WERKPLAATS- BULLETIN

PERSONENWAGENS

BETR.	PRODUKT
Automatische versnellingsbak 140-serie en 164-serie model 1974	p
	GROEP
	44
	NO
DATUM	38
Januari 1974

Trillend geluid

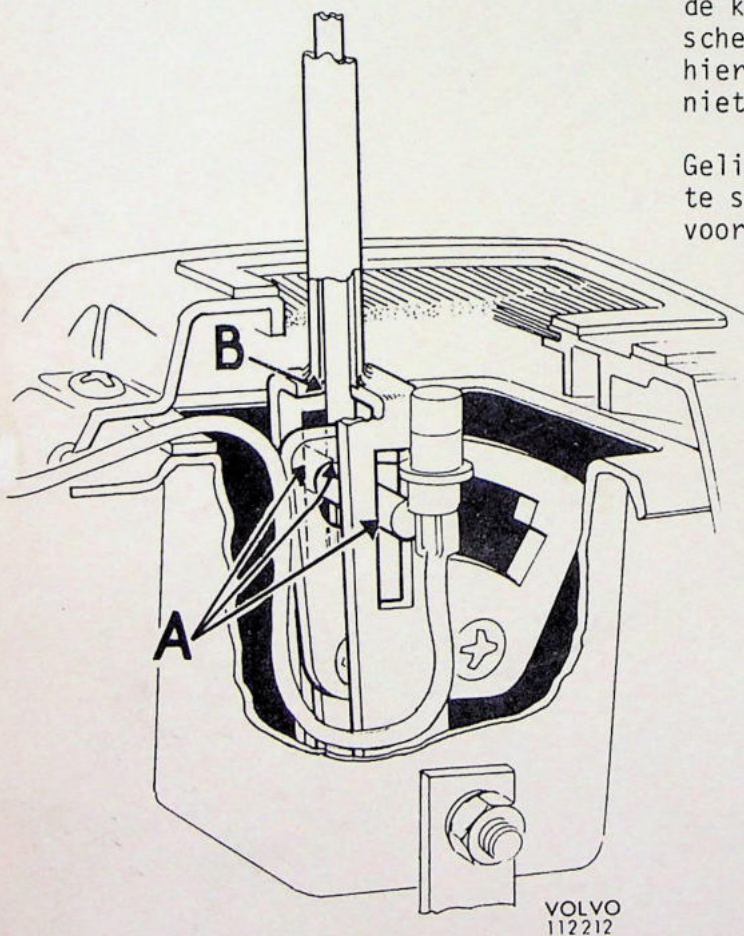
Bij de eerste productie van de 1974-modellen, kan het voorkomen dat de keuze-hefboom van de automatische versnellingsbak trilt. De reden hiervan is dat de punten A en B niet gesmeerd zijn.

Gelieve bij trilling deze punten te smeren, teneinde het trillen te voorkomen.
